QUADRO C – CONFORMITA' DEL PROGETTO AI DOCUMENTI DI RIFERIMENTO

Esame del progetto									Contraddittorio			Riesame progetto	
(2)	Documento di riferimento	Status (4)	Proposta / chiarimento (5)	Commenti preliminari sulle controdeduzioni (6)	Determinazione contraddittorio "de visu" (8)	Rilievo (3)	Status (4)						
R-1	nota di avvio e riscontri della S.A.	C					C						
	Nessun rilievo												
R-2	gruppo di progettazione	C					C						
	Nessun rilievo												
R-3	contratto e capitolato progettazione definitiva linea verde	C					C						
	Nessun rilievo												
R-4	livello progettuale precedente (PFTE)	C					C						
	Nessun rilievo												
R-5	20230327_RER DD6531_esito screening linea VERDE	NC					C						
1	A pag. 135 si legge "per quanto concerne il capolinea a Castel Maggiore [...] si chiede che si tengano in considerazione i seguenti specifici aspetti progettuali: [...] - realizzazione di nuovo collegamento ciclopedonale da via di Vittorio fino	nc	Il progetto definitivo consegnato non prevede lavorazioni nel	Chiarimento sufficiente.		Rilievo superato sulla base del chiarimento fornito	c

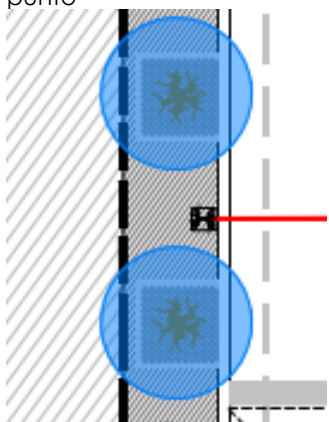
4	<p><Pavimentazioni tattili> (DPR 207/2010 Art. 32) La stima delle pavimentazioni tattili deve essere rivista in funzione dei rilievi fatti sulle sistemazioni urbane relativi agli</p>	nc	<p>Il documento verrà aggiornato come prescritto</p>	Proposta esaustiva	Si veda sopra		Preso atto delle determinazioni assunte in sede di contraddittorio, il rilievo sarà da prendere in carico e risolvere nella successiva fase di	nc *

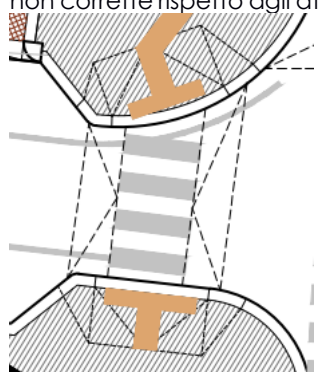
10	<da 325 / 17 a 339 / 661> La voce computa il vetro di copertura, ma non è chiara la stima: si sommano due pannelli di lunghezza 7,2, per un totale di 14,4m, ma nelle tavole la copertura è lunga 12,8	nc	Il documento verrà rivisto	Proposta esaustiva	Si veda sopra			Preso atto delle determinazioni assunte in sede di contraddittorio, il rilievo sarà da prendere in carico e risolvere nella successiva fase di progettazione esecutiva	nc *

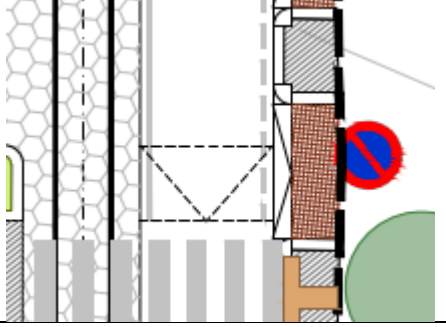
0031	B381C-D-X00-DSC-XXX-RT-11	set-2023 rev. A	20-10-2023		Parte II - Sistemazioni Urbane	NC				feb-2024 rev. B	22-02-24		C
				1	<pre><Arredi di fermata> Vedi rilievo B.0021.2</pre>	nc	Il documento verrà rivisto	Proposta esaustiva	I capitoli verranno rimessi revisionati/integrati in questa fase progettuale al fine di superare tutte le NC			Azione correttiva effettuata, rilievo superato	c

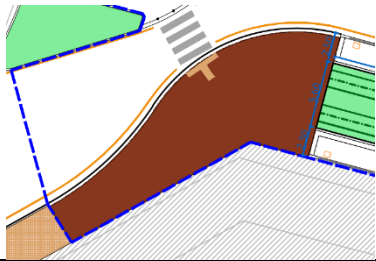
D00-ARC-PS-01	2023 rev. A	2023										
				1	<Stampa> (DPR 207/2010 Art. 52) Il prospetto sud non risulta stampato correttamente	nc	Il documento verrà rivisto	Proposta esaustiva	Considerando che il nodo Nord è stato oggetto di completa revisione a seguito delle richieste formulate sempre nell'ambito della CdS, la S.A. dispone che la verifica di tali documenti avvenga direttamente in fase di progettazione esecutiva all'atto della remissione di tutti gli elaborati aggiornati con le modifiche del capolinea Nord.			Preso atto delle determinazioni assunte in sede di contraddittorio, il rilievo sarà da prendere in carico e risolvere nella successiva fase di progettazione esecutiva	nc *
0212	B381C-D-C09-D00-ARC-SZ-01	ago-2023 rev. A	20-10-2023		Sezioni	C							C
					Nessun rilievo								
					08_Progetto urbano								
					INSERIMENTO URBANISTICO TRAMVIA								
					ELABORATI GENERALI

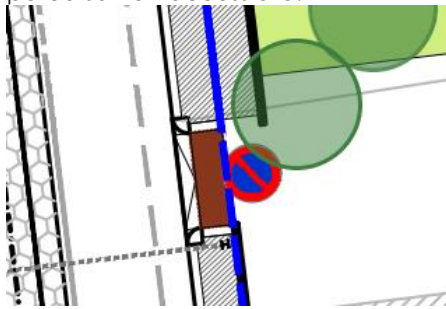
0404	B381C-D-X00-TRM-URB-PD-14	ago-2023 rev. A	20-10-2023		Planimetria - Inquadramento 14	NC							NC *
				1	<Legenda> Vedi rilievo B.0391.1	nc	Vedi risposta al rilievo B.0391.1	Proposta esaustiva	Ancorché l'elaborato in oggetto sia già stato aggiornato per rispondere a rilievi nell'ambito della CdS, considerando che il nodo Nord è stato oggetto di completa revisione a seguito delle richieste formulate sempre nell'ambito della CdS, la S.A. dispone che la verifica del documento avvenga			Preso atto delle determinazioni assunte in sede di contraddittorio, il rilievo sarà da prendere in carico e risolvere nella successiva fase di progettazione esecutiva	nc *

direttamente in fase di progettazione esecutiva all'atto della remissione di tutti gli elaborati aggiornati con le modifiche del capolinea Nord.				
0405	B381C-D-X00-TRM-URB-PD-15	ago-2023 rev. A	20-10-2023		Planimetria - Inquadramento 15	NC							NC *
				1	<Legenda> Vedi rilievo B.0391.1	nc	Vedi risposta al rilievo B.0391.1	Proposta esaustiva	Ancorché l'elaborato in oggetto sia già stato aggiornato per rispondere a rilievi nell'ambito della CdS, considerando che il nodo Nord è stato oggetto di completa revisione a seguito delle richieste formulate sempre nell'ambito della CdS, la S.A. dispone che la verifica del documento avvenga direttamente in fase di progettazione esecutiva all'atto della remissione di tutti gli elaborati aggiornati con le modifiche del capolinea Nord.			Preso atto delle determinazioni assunte in sede di contraddittorio, il rilievo sarà da prendere in carico e risolvere nella successiva fase di progettazione esecutiva	nc *
